PASSAP®

Abaisseurs noirs

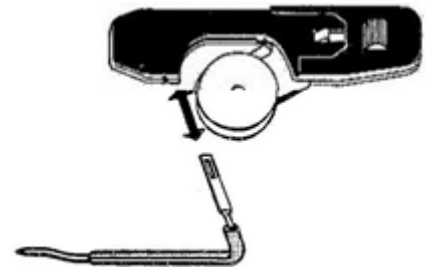
Les abaisseurs noirs de l'exécution antérieure sont livrables en une seule pièce comme:

- 09.735.30 **Abaisseur noir complet** avec la tige plate non amovible.

Les abaisseurs noirs de la dernière exécution ne sont plus livrables qu'en 2 parties séparées comme:

- 09.735.40A Corps de l'abaisseur noir sans la tige plate,
- 09.743.33 **Tige plate** dernière exécution.

Une flèche sur le corps de l'abaisseur indique si la tige est amovible.

La tige plate de l'exécution antérieure est livrable comme:

- 09.743.23 **Tige plate** exécution antérieure
